MODIFICA DECRETO N° 122, DE 1991, DEL MINISTERIO DE TRANSPORTES Y TELECOMUNICACIONES, QUE FIJA REQUISITOS DIMENSIONALES Y FUNCIONALES A VEHÍCULOS QUE PRESTEN SERVICIOS DE LOCOMOCIÓN COLECTIVA URBANA.

SANTIAGO, 20 OCT 2017
1971
DECRETO EXENTO N° _____/

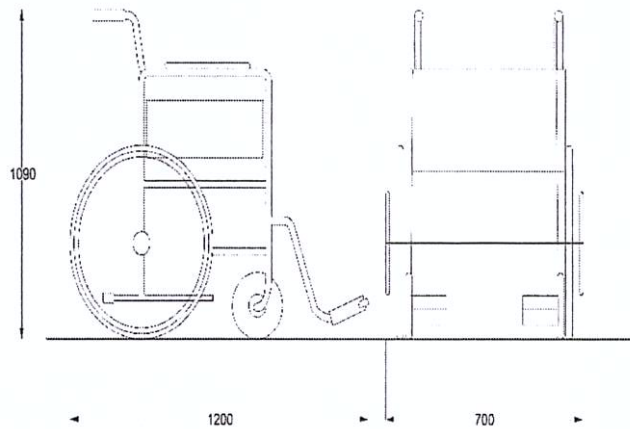
6. **INTERCÁLESE** en el quinto inciso, entre la expresión *“de este artículo”* y el punto seguido (.) que pasa a ser una coma (,) la siguiente frase: *“siempre que no se interfiera el paso de la silla de ruedas con un sistema de control de acceso. Si dicha clase de buses dispusieran puertas de servicio a ambos lados de su carrocería, estas deberán contar con una plataforma a cada lado del vehículo. Con todo, desde el exterior del vehículo deberá ser posible acceder al espacio especialmente señalado en el numeral 22 de este artículo, con una silla de ruedas de las siguientes dimensiones indicadas en la siguiente figura”.*

Longitud total: 1.200 mm

Anchura Total: 700 mm

Altura Total: 1.090 mm

*Nota: Una persona sentada en una silla de ruedas
añade 50 mm a la longitud total y alcanza una altura de
1.350 mm por encima del suelo.*

Figura 2: Dimensiones de los asientos

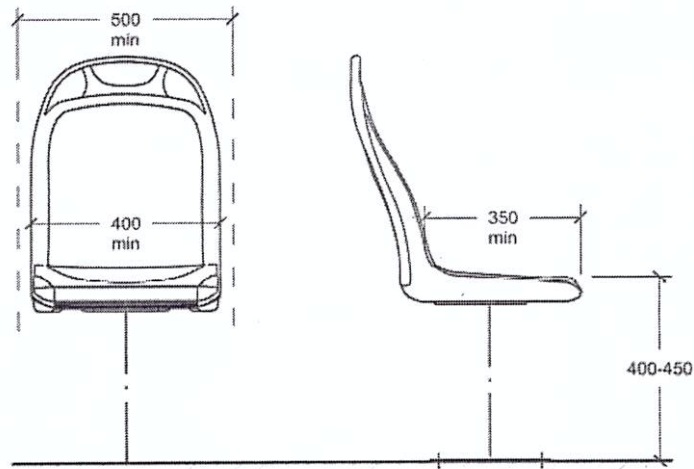
2. **ELIMÍNASE** en el literal a.1) “Dimensiones”, la frase “*ver diario oficial de 08.01.2004, página 6*”. y **REEMPLÁZASE** por la siguiente Figura

Figura 3: Espaciamiento entre asientos

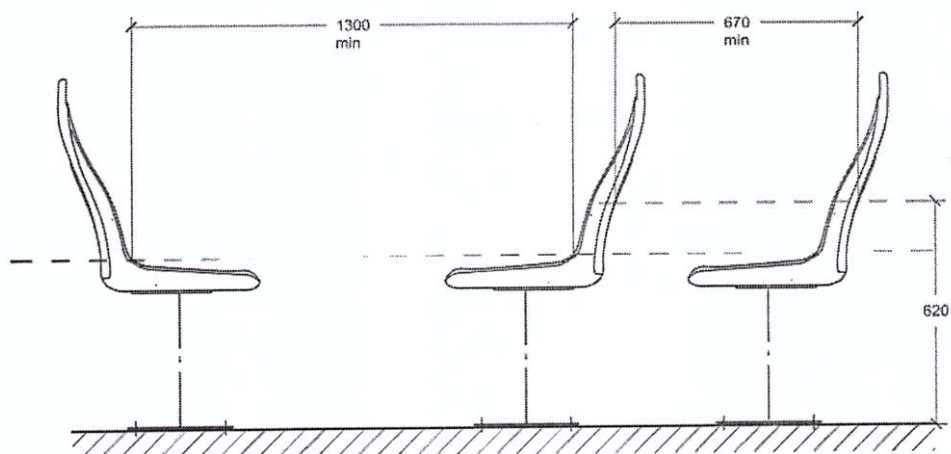
3. **AGRÉGASE** al final del punto a.2.1) el siguiente inciso final nuevo.
“Los asientos ubicados en las zonas descritas en el primer inciso de este numeral deberán estar instalados de forma continua y homogénea. No se permitirán asientos cuya alineación de altura sea distinta entre sí, pudiendo existir una plataforma única que aloje los asientos unificadamente”
4. **REEMPLÁZASE** en el inciso primero del literal a.3) “Espaciamientos”, el guarismo “650 mm.” por “670 mm.”.
5. **REEMPLÁZASE** en el literal a.3) “Espaciamientos”, la Figura 3: “Espaciamiento entre asientos”, por la siguiente:

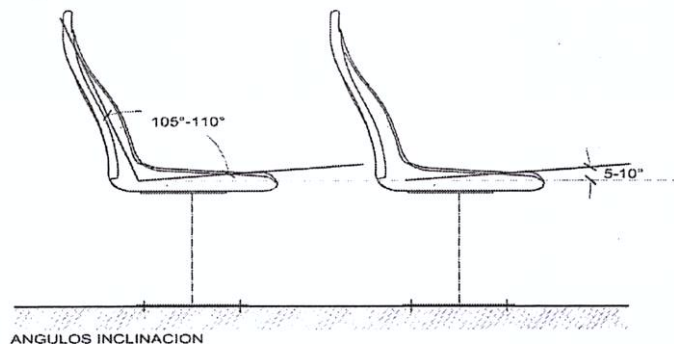
6. **REEMPLÁZASE** en el punto a.4) “Ángulo”, los guarismos “entre 5° y 15°” y “entre 105° y 115°” por los siguientes: “entre 5° y 10°” y “entre 105° y 110°”, respectivamente. **REEMPLÁZASE** la figura insertada por la siguiente:
